Název zakázky: Stavební úprava a oprava komunikace ul. U Křížku
Kojetice

F – DOKLADY

Č. j. KRPS-77253-1/ČJ-2017-011506

Úprava křižovatky sil. č. III/0096 a ul. U Křížku - vyjádření.

SITUACE - ROZHLEDOVÉ POMĚRY

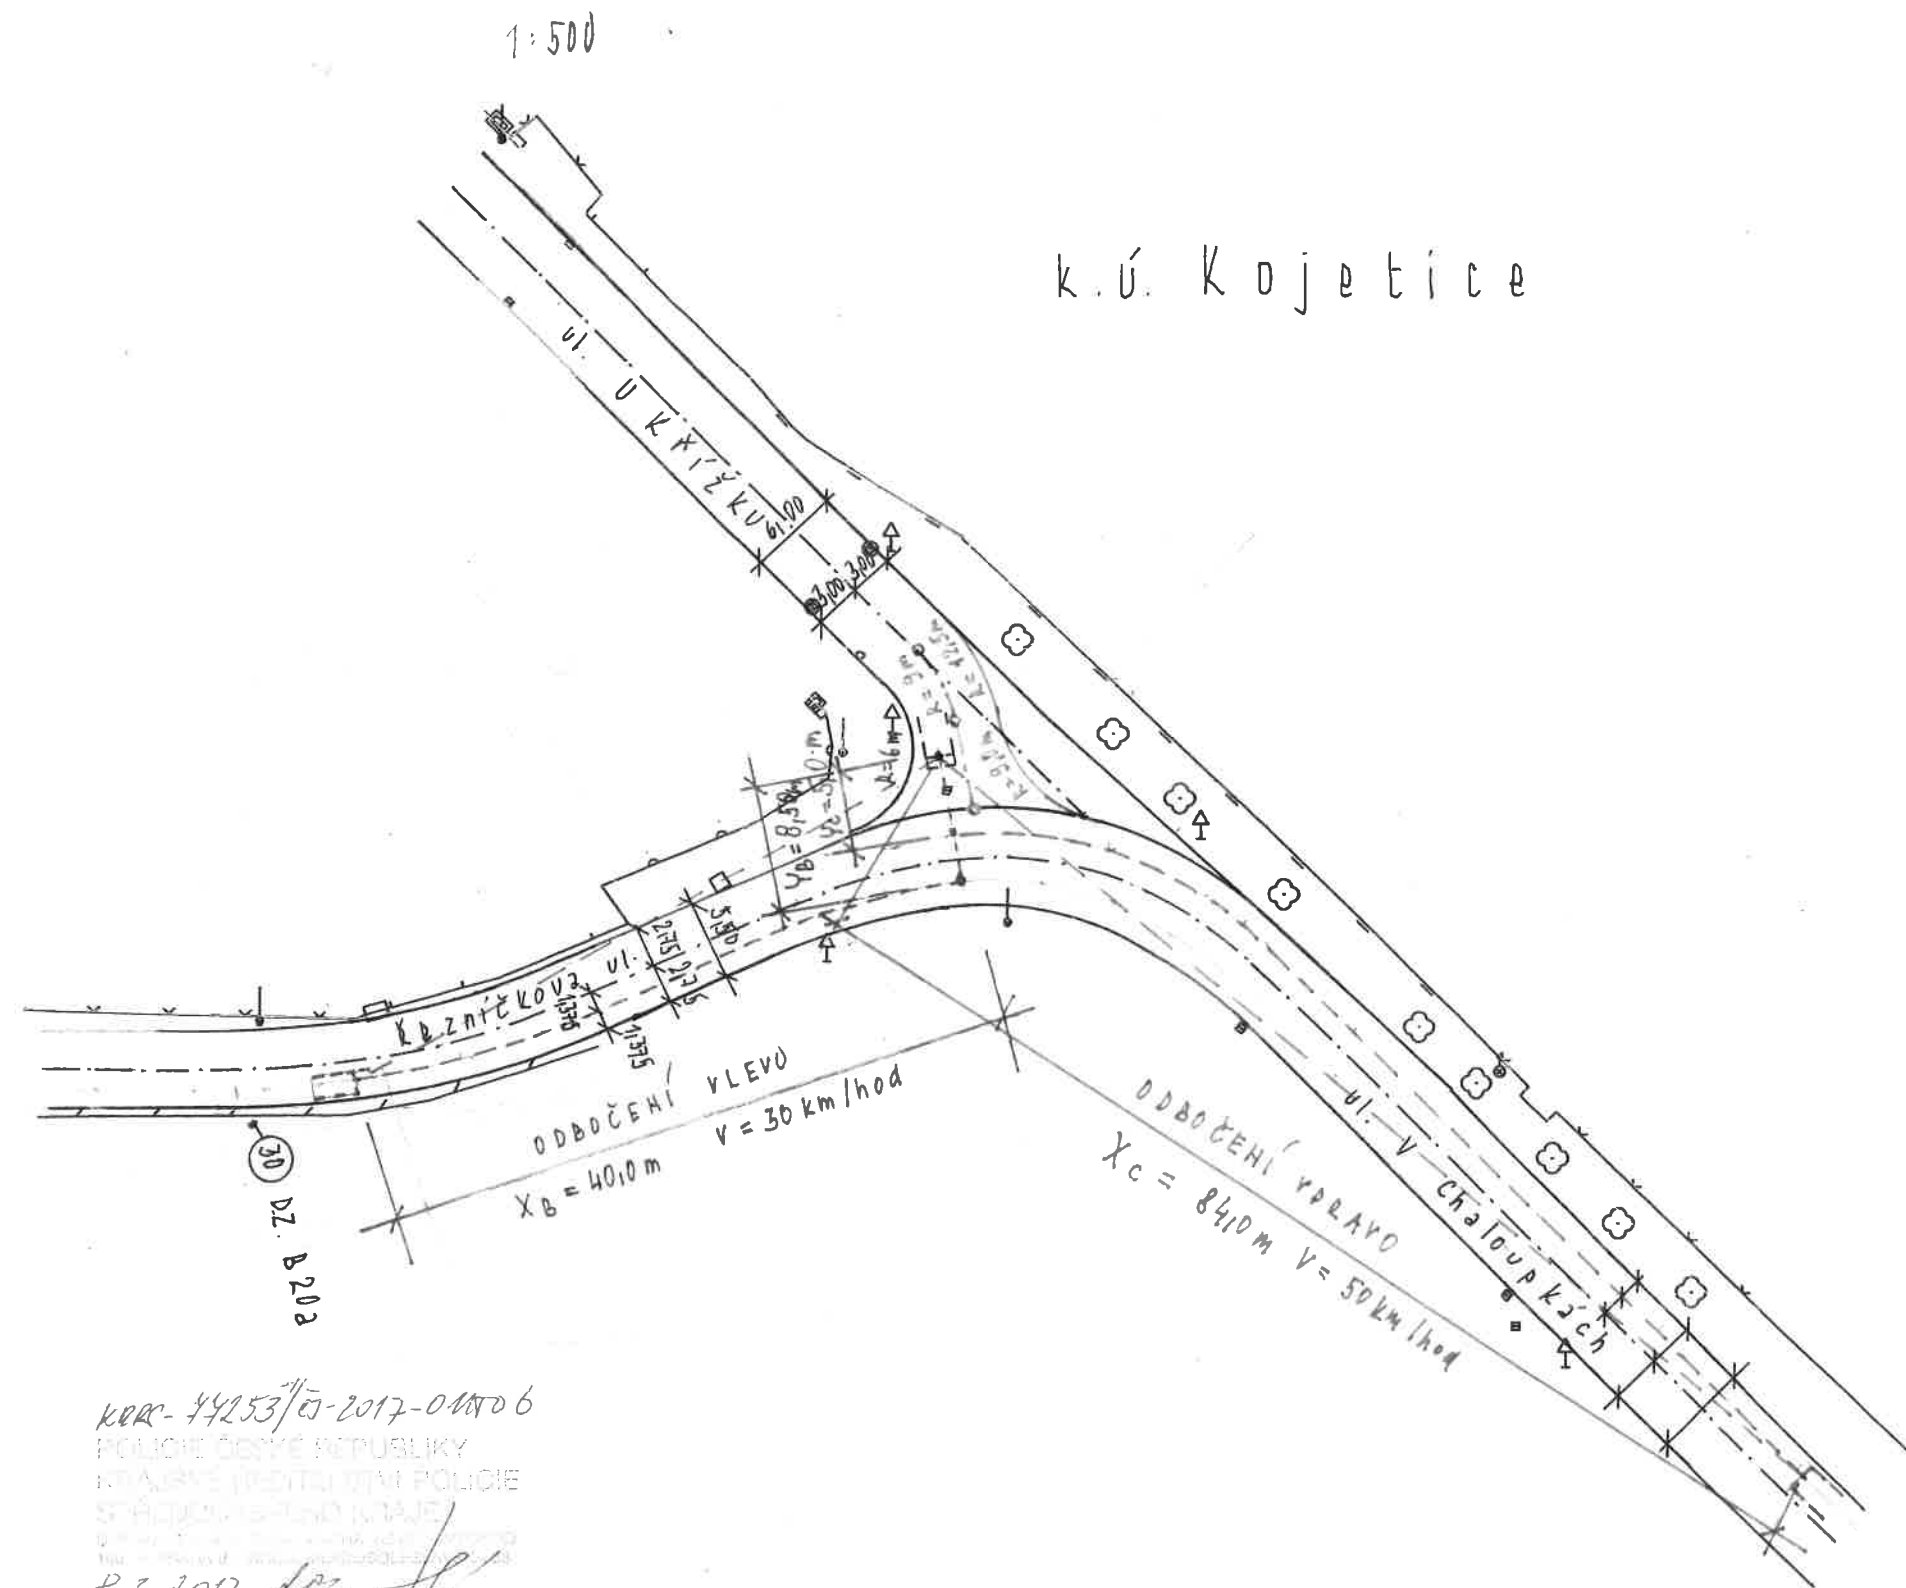
Rovněž posoudil na základě ustanovení § 77 odst. 2 písm. b) a odst. 3 zákona č. 361/2000 Sb., o provozu na pozemních komunikacích a o změnách některých zákonů, ve znění pozdějších předpisů předložený návrh místní úpravy provozu na pozemních komunikacích a **s o u h l a s í** s umístěním svislého dopravního značení na silnici č. III/0096 ul. Řezníčkova v k.ú. Kojetice u Prahy z důvodu zajištění dostatečných rozhledových podmínek za dodržení následujících podmínek:

Dopravní značky musí být rozměrem a barevným provedením v souladu s vyhl. č. 294/2015 Sb., kterou se provádějí pravidla provozu na pozemních komunikacích a úprava a řízení provozu na pozemních komunikacích, ve znění pozdějších předpisů.

Návrh užití a umístění dopravních značek (viz Příloha) je v souladu se zásadami pro dopravní značení na pozemních komunikacích.
